Progetto di un impianto agrivoltaico avanzato denominato "CSPV Copparo", della potenza pari a 17,01504 MWp e relative opere di connessione, nei comuni di Copparo e Ferrara (FE)

OGGETTO: Procedura di Verifica di Assoggettabilità a VIA, ai sensi dell'art. 10 della L.R. 4/2018 e dell'art. 19 del D.lgs. 152/2006, del progetto denominato "Impianto agrivoltaico avanzato "CSPV Copparo", di potenza pari a 17,01504 MWp e relative opere di connessione", presentato da Aei Solar Project XXII S.r.l. localizzato nei comuni di Copparo e Ferrara (FE) - [Fasc. 1311/110/2024]

Riscontro Vs. richiesta di integrazione Prot. 09/01/2025.0013086.U pervenuta in data 09-01-2025.

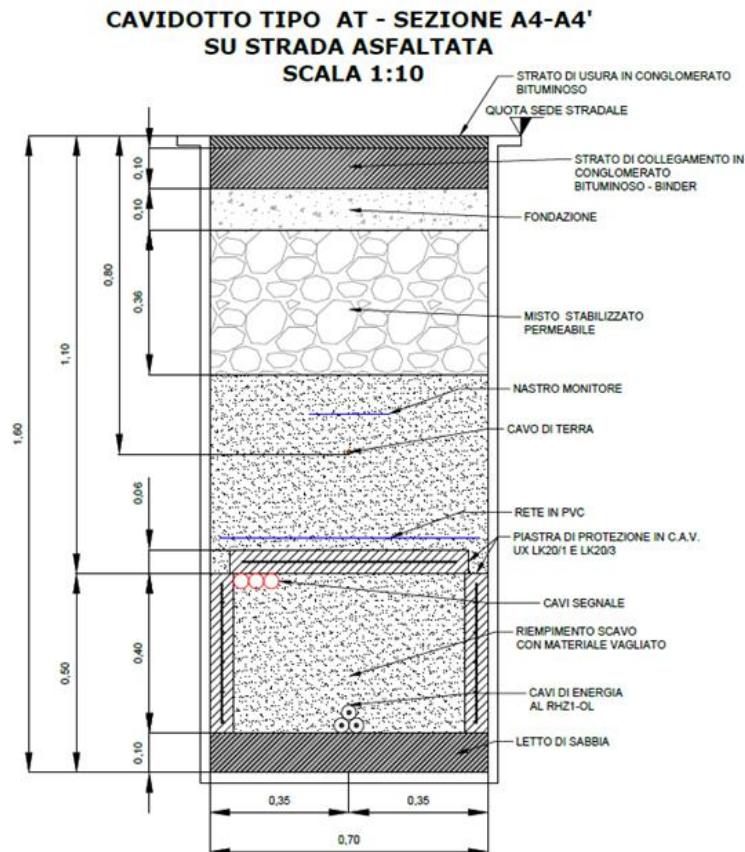
1. *il tracciato previsto per la realizzazione del cavidotto di connessione si svilupperà in massima parte su viabilità esistente, tra il territorio comunale di Copparo e di Ferrara; in particolare, il tracciato del cavidotto sarà caratterizzato da una lunghezza totale di circa 15,3 km, il cui arrivo è previsto al futuro stallo all'interno della Stazione Elettrica di Focomorto nel comune di Ferrara; considerato che il progetto prevede il passaggio per diversi chilometri sulla viabilità esistente, si chiede di specificare la reale fattibilità delle linee di connessione in quanto tendenzialmente tali opere risultano difficilmente posizionabili longitudinalmente sotto la carreggiata e/o in banchina stradale, vista la scarsissima portanza dei sottofondi stradali con particolare riferimento alla viabilità provinciale;*

Si precisa che la viabilità provinciale è interessata esclusivamente dalla posa delle linee di connessione; tale posa non comporterà un effettivo e significativo aumento dei carichi e una mobilitazione della portanza propria del terreno. In particolare, la posa del cavidotto avverrà essenzialmente effettuando uno scavo a cielo aperto (localmente in TOC), procedendo a una rimozione temporanea del terreno tramite escavatori; verranno quindi posati i cavi secondo la struttura tipologica di seguito riportata:

Dall'analisi della sezione su piano stradale appare evidente che non sono presenti carichi aggiuntivi rilevanti, ma solo delle piastre in calcestruzzo sottili (6 cm di spessore), che non alterano in maniera significativa il carico agente al suolo e che non richiedono una portanza aggiuntiva da parte del sottofondo. Per la realizzazione del cavidotto verranno utilizzate attrezzature di scavo e movimentazione di uso comune, caratterizzate da un carico dinamico del tutto paragonabile a quello esercitato dai mezzi che percorrono quotidianamente la viabilità provinciale.

Oltretutto, si specifica che, ove espressamente richiesto dalla Provincia, lo schema-base appena riportato, al di sopra della piastra di protezione, potrà essere opportunamente variato.
